Betreft: FrieslandCampina Lattiz® Advance 2.0 machine – Verbeterde koppeling eBOOSTER-ACTUATOR

Objet : Machine FrieslandCampina Lattiz® Advance 2.0 – Amélioration du couplage de eBOOSTER-ACTUATOR
voir page 4

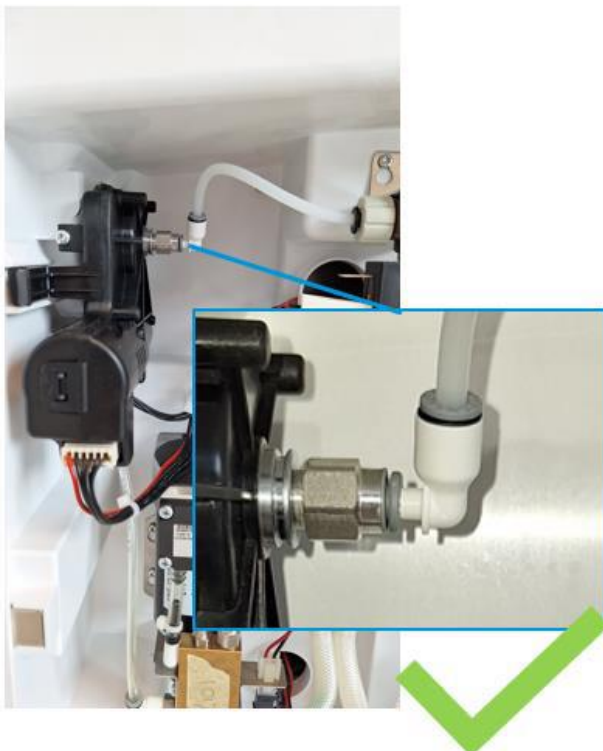
In sommige gevallen kan na verloop van tijd water gaan lekken in de connector. Wanneer dit gebeurt, adviseren wij om de elektrische aansluiting van de eBooster-Actuator te controleren op corrosie en deze indien nodig te vervangen. Ook dient de slang naar de waterkoppeling in alle gevallen van lekkage vervangen te worden.

Bij machines voorzien van artikel "1008561 – BOILERBLOK LATTIZ 2.0" adviseren wij uitsluitend het gebruik van de rechte connector ([1009770](#)).

Bij machines voorzien van artikel "6.271.178.000 - DOORSTROOM BOILER LATTIZ ADVANCE 2.0" adviseren wij het gebruik van de rechte connector ([1009770](#)) in combinatie met de knieconnector (6.013.001.229).

Eerste serienummer van de FrieslandCampina Lattiz Advance 2.0 machine met de verbeterde connector: **10028801**

² Vervang ook altijd deze slang (let op de juiste lengte) wanneer een nieuwe connector wordt geplaatst.

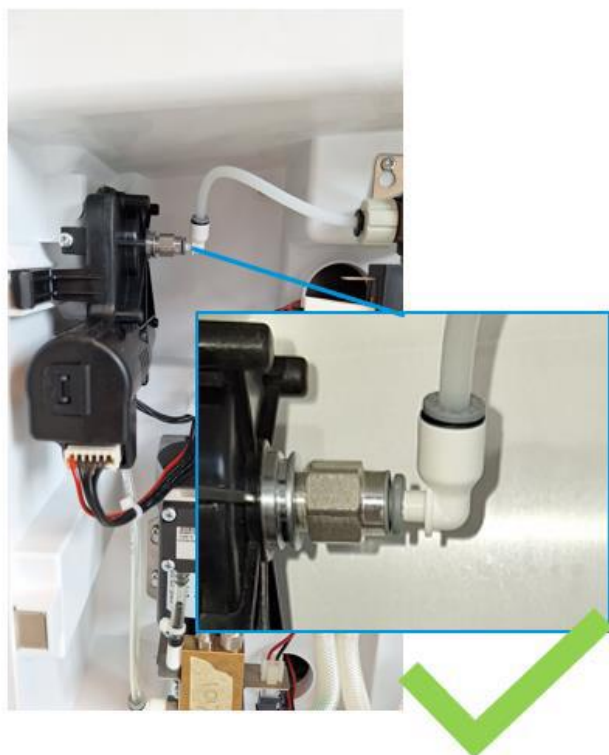
Dans certains cas, il se peut qu'avec le temps, de l'eau commence à fuir au niveau du connecteur. Lorsque cela se produit, nous vous conseillons de vérifier la connexion électrique de eBooster-actuator pour détecter toute corrosion et de la remplacer si nécessaire. De plus, le tuyau vers le raccordement d'eau doit être remplacé dans tous les cas de fuite.

Pour les machines équipées de l'article "1008561 – BLOC CHAUDIERE LATTIZ 2.0", nous conseillons d'utiliser uniquement le connecteur droit (1009770).

Pour les machines équipées de l'article "6.271.178.000 - DOORSTROOM BOILER LATTIZ ADVANCE 2.0", nous conseillons d'utiliser le connecteur droit (1009770) en combinaison avec le connecteur coudé (6.013.001.229).

Premier numéro de série des FrieslandCampina Lattiz Advance 2.0 machine avec le connecteur amélioré : **10028801**

² Remplacez toujours ce tuyau (veillez à la bonne longueur) lorsque un nouveau connecteur est installé.
